INTERPELACJA

dot. zjazdu do budynku przy ul. Górki 9

dot. zjazdu do budynku przy ul. Górki 9

separatory ruchu

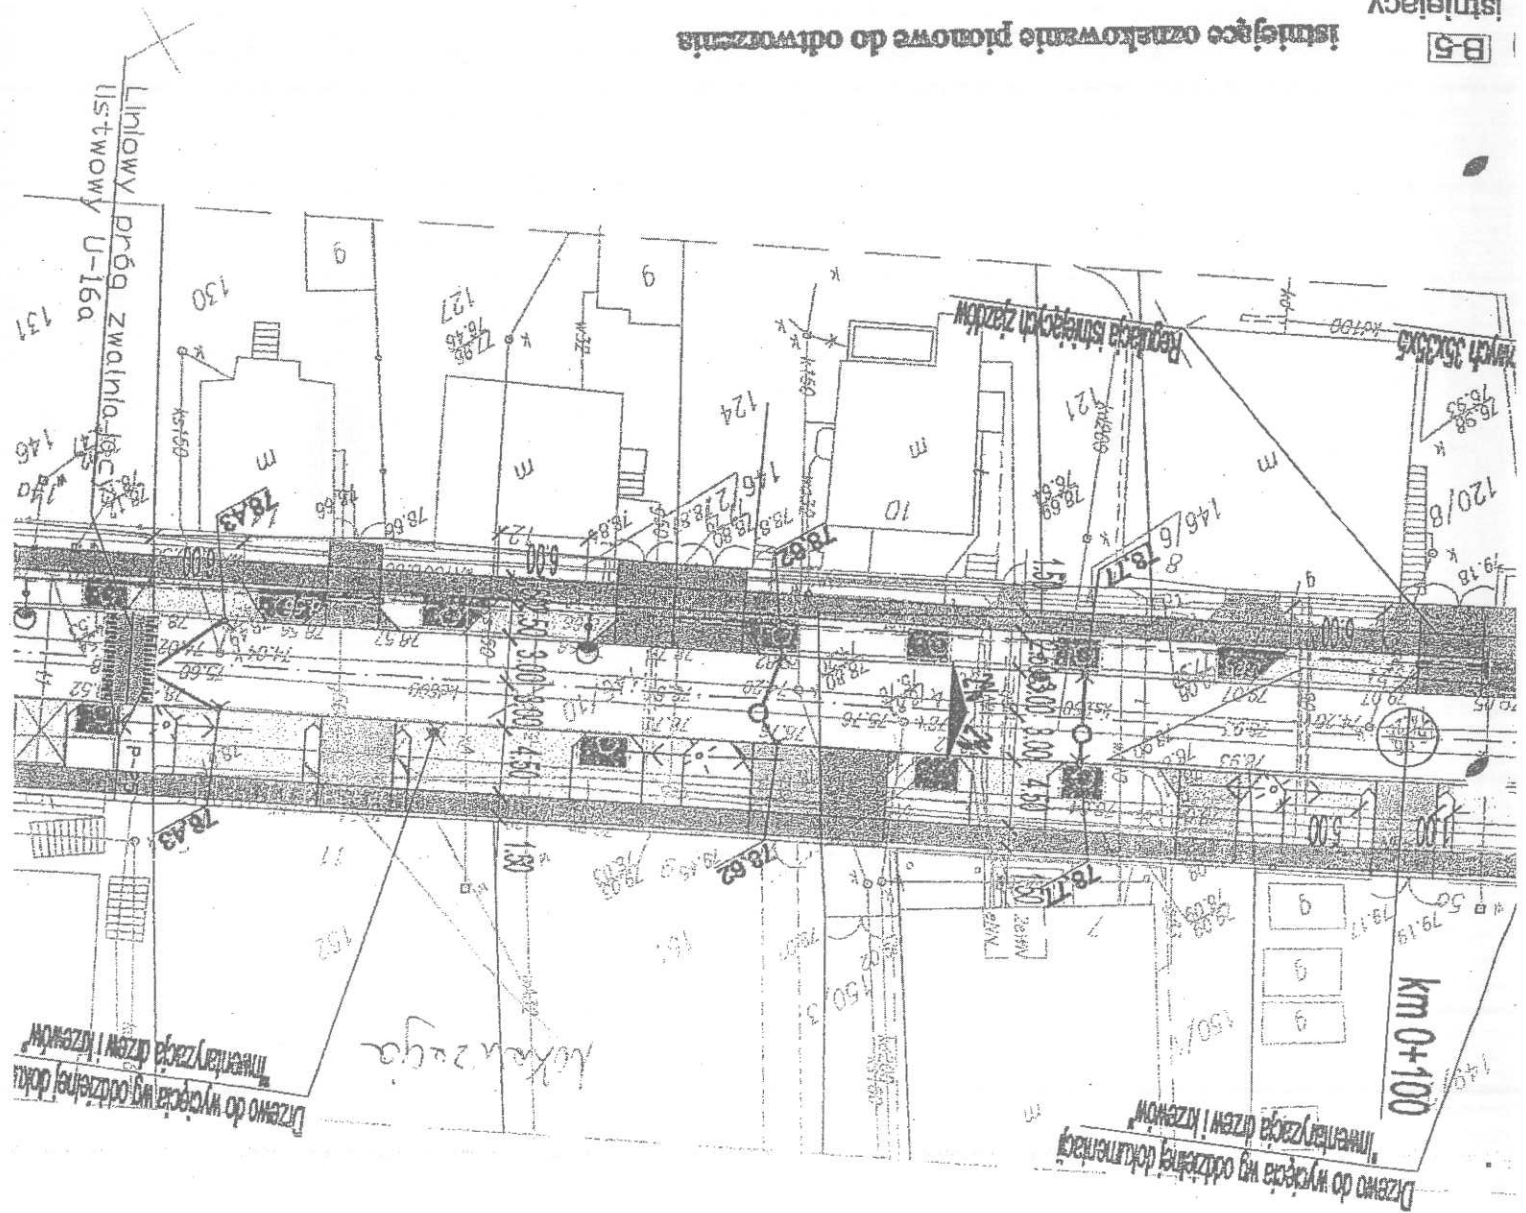
W odpowiedzi na pismo Zarząd Dróg Miejskich w Poznaniu informuje, że istnieje możliwość dodatkowego oddzielenia zjazdu na posesję od miejsc postojowych poprzez zamontowanie separatorów ruchu.

Elementy oddzielające powinny być zamontowane na krawężniach zjazdu w odległości min 0,5m od krawędzi jezdni i min 0,5m od krawędzi chodnika. Prace muszą być wykonane na koszt i staraniem wnioskodawców, ale pod nadzorem tut. Zarządu. Przed montażem należy w Wydziale Realizacji Inwestycji (tel. 61 6673478 ul. Kopanina 29) ustalić szczegóły techniczne, a następnie zlecić wykonanie montażu do gwaranta.

Załącznik 1: Zdjęcie zaproponowanego rozwiązania

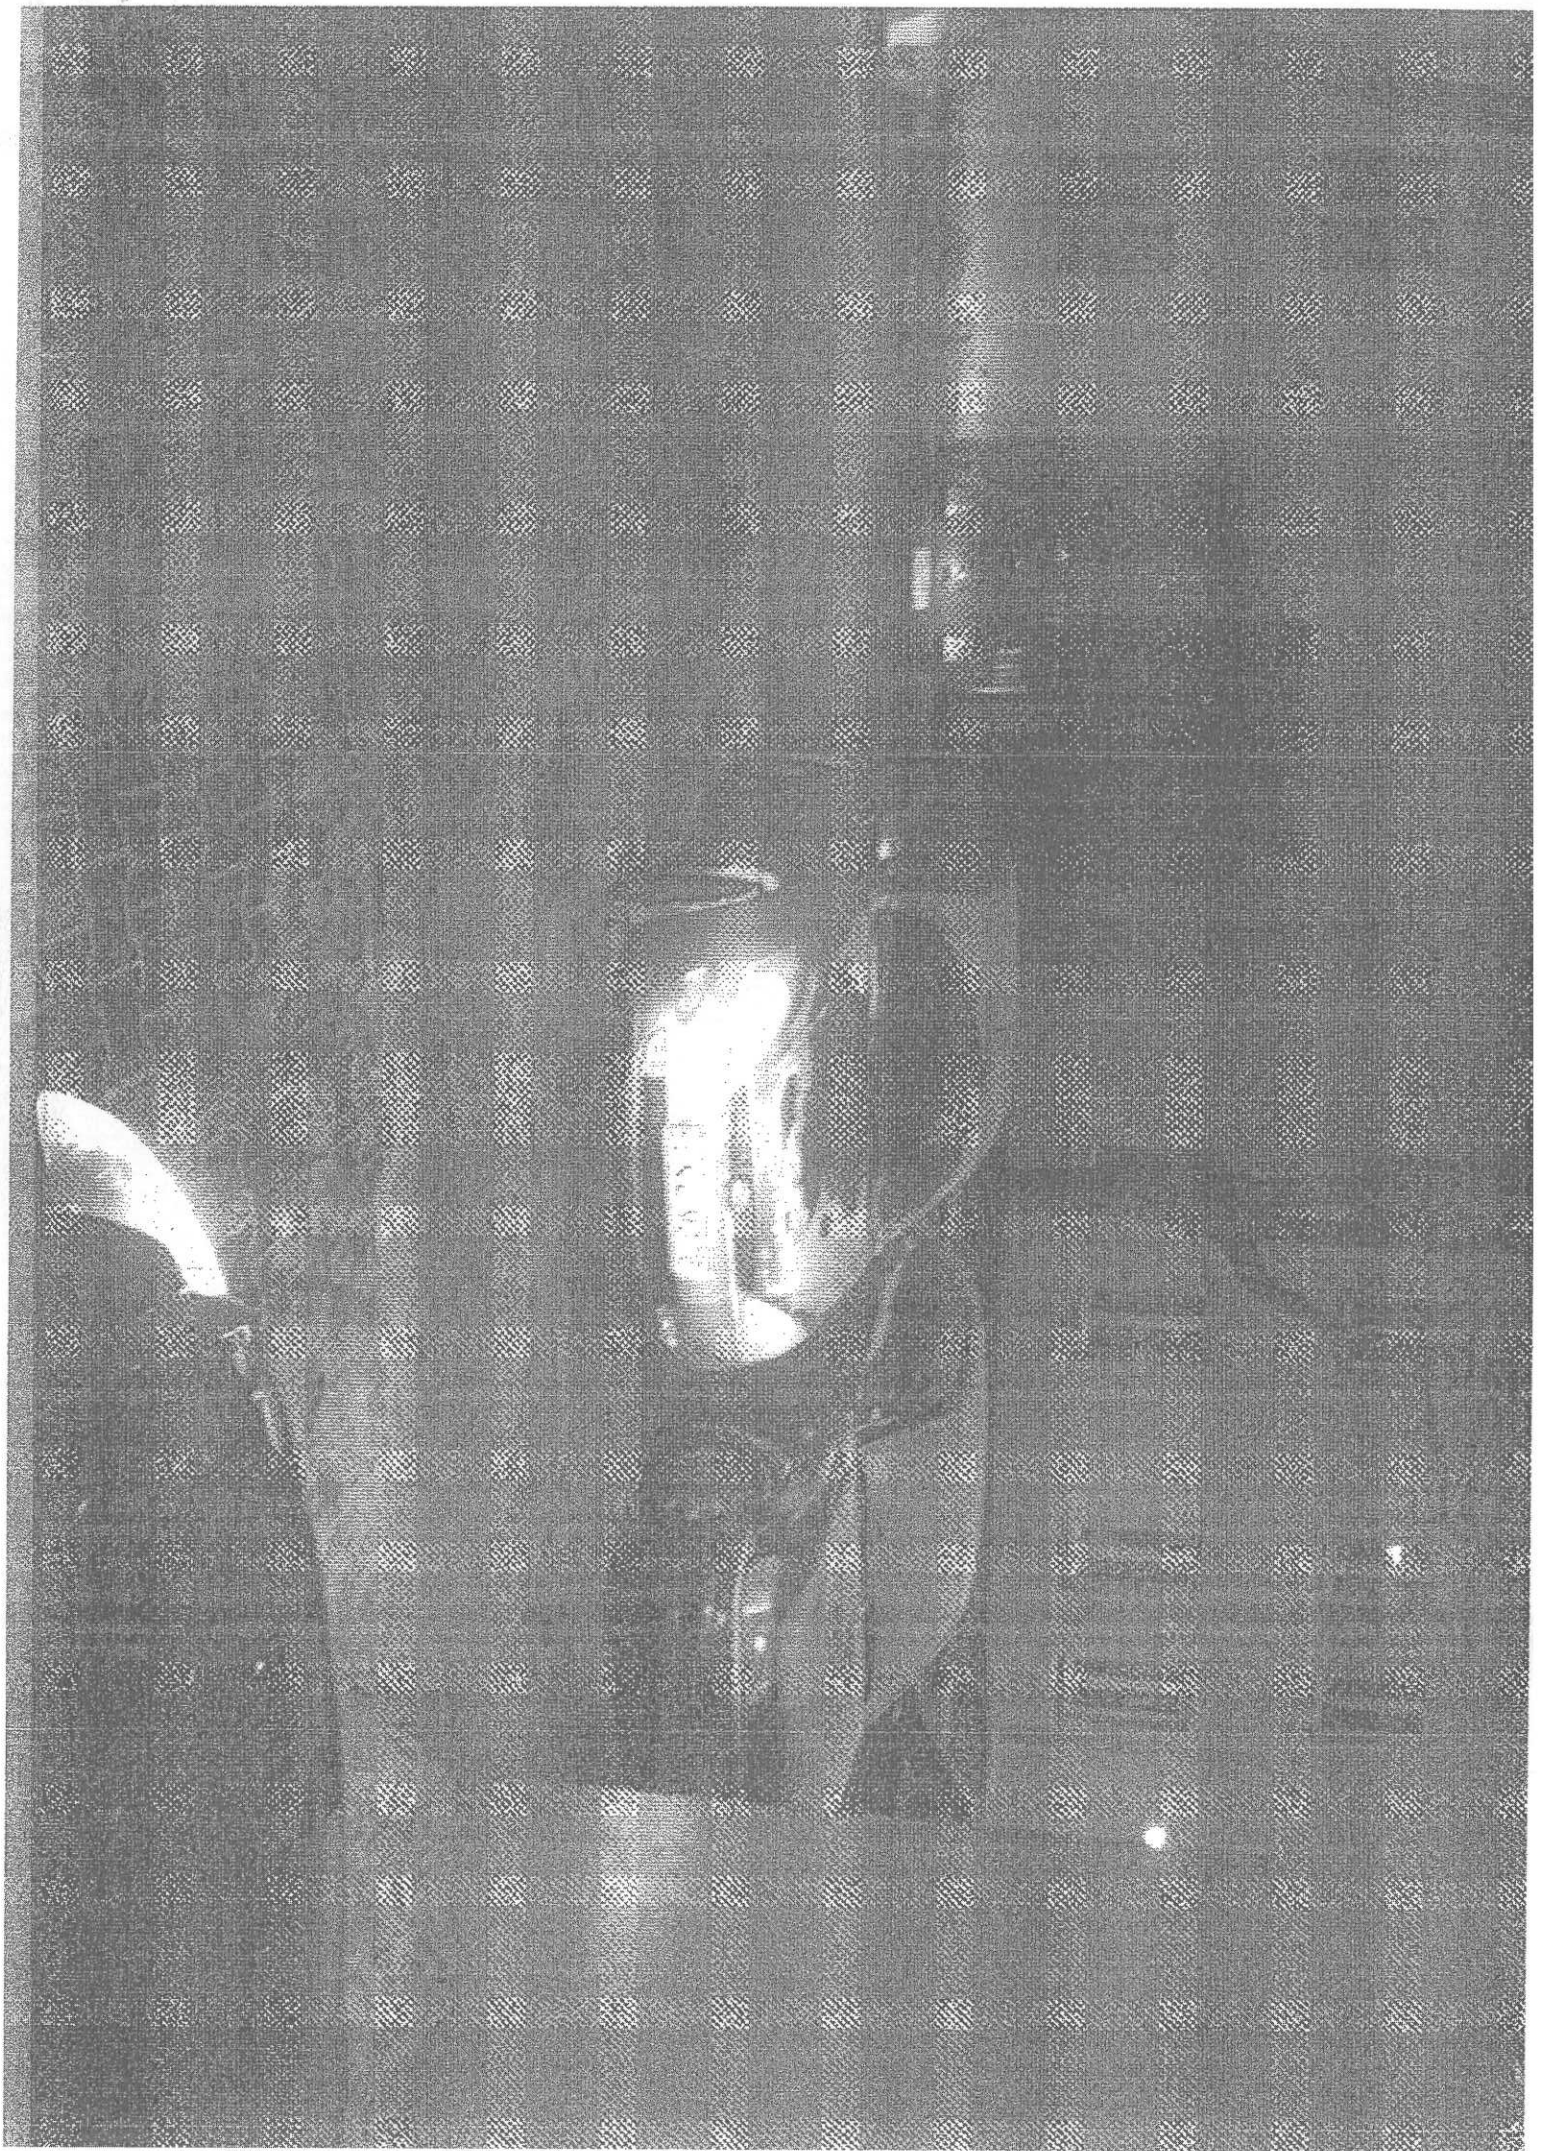
Uważamy, iż rozwiązanie, które zostało zaproponowane Wspólnocie nie rozwiązuje problemu Państwu przedstawionego. Zastosowanie separatorów ruchu o których Państwo wspominają, naszym zdaniem w żaden sposób nie zapobiegnie parkowaniu pojazdów w świetle wyjazdu z hali garażowej budynku przy ul. Górki 9, 9a i 9b. W załączniku przedstawiamy zastosowane na sąsiedniej nieruchomości rozwiązanie, które naszym zadaniem wyeliminowałoby istniejący problem.

W nawiązaniu do dotychczasowej korespondencji Zarząd Dróg Miejskich w Poznaniu informuje, że nie może przychylić się do wniosku i wyrazić zgody na umieszczenie kul betonowych w pasie drogowym ulicy Górki, po obu stronach wjazdu na posesję nr 9. Kule ustawione pomiędzy miejscami postojowymi, a wjazdem na posesję będą niewidoczne i mogą stanowić zagrożenie dla kierowców.
